都市計画道路牧野長尾線及び長尾杉線の整備工事について

道路河川整備課

今般、令和4年度(2022年度)に工事着手した牧野長尾線(7工区)及び長尾杉線(長尾工区)の整備工事の内容変更についてご報告するものです。

牧野長尾線 (7工区)・長尾杉線 (長尾工区) 道路整備工事

資料 3

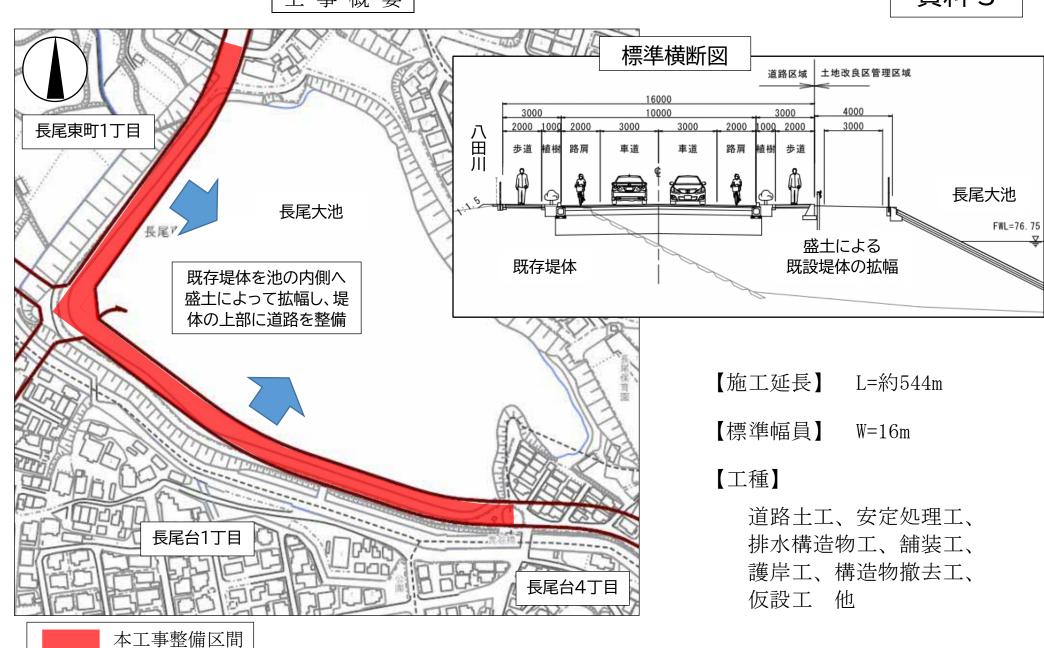
主な変更点

- ① 隣接道路への押さえ盛土及び張コンクリートの追加・・・【資料4】
- ② 切土整形部の張芝施工面積の変更・・・・・・・【資料5】
- ③ 散水作業の追加・・・・・・・・・・・・【資料 5】
